Znak sprawy: BKŚ. 271.2.2019

Dotyczy postępowania pn.: „Przebudowa stacji uzdatniania wody wraz z budową sieci kanalizacji sanitarnej na terenie Gminy Radoszyce – przebudowa stacji uzdatnia wody”

Zamawiający, **Gmina Radoszyce** na podstawie art. 38 ust. 1 i 2 ustawy z dnia 29 stycznia 2004 roku Prawo zamówień publicznych (t.j. Dz. U.2018 poz.1986 z późn.zm.) udziela wyjaśnień treść Specyfikacji Istotnych Warunków Zamówienia (SIWZ) w przedmiotowym postępowaniu w zakresie zapytań Wykonawców.

Projektowana tablica bezpiecznikowa RG – obwody własne

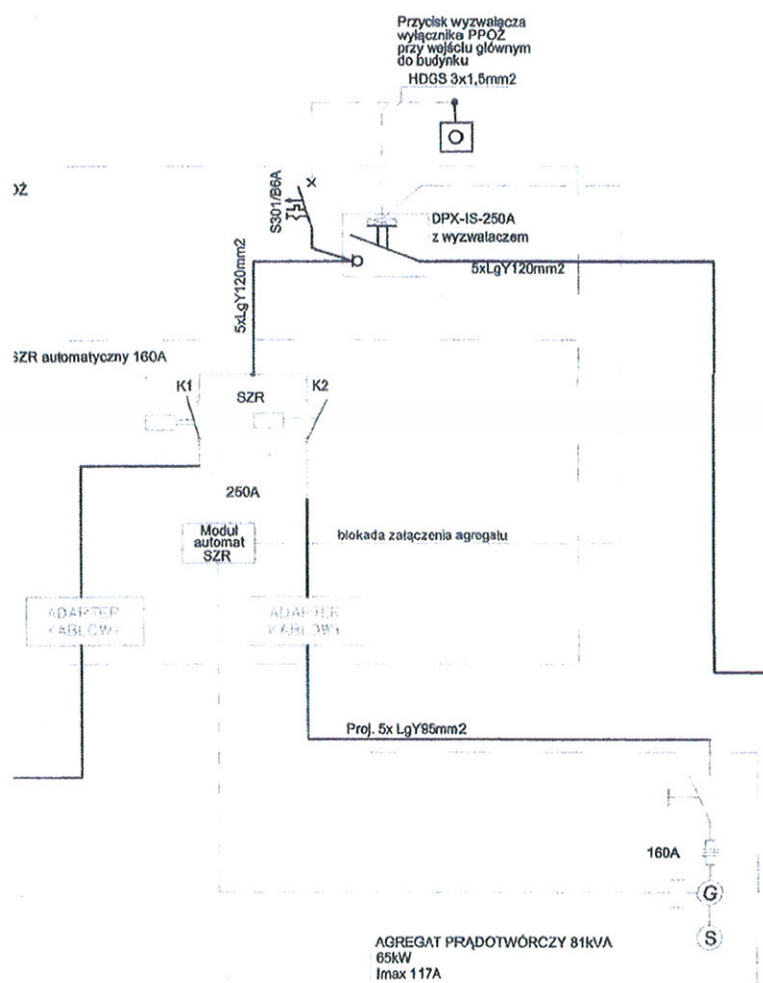
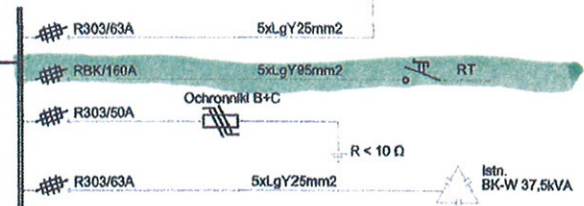
Prosimy o informację z czego ma być zasilana RT, zgodnie ze schematem RG brak jest przewidzianego takiego zasilania.

Na schemacie RG jest przewidziany obwód zasilania RT. W załączniku fragment schematu RG z zaznaczonym obwodem.
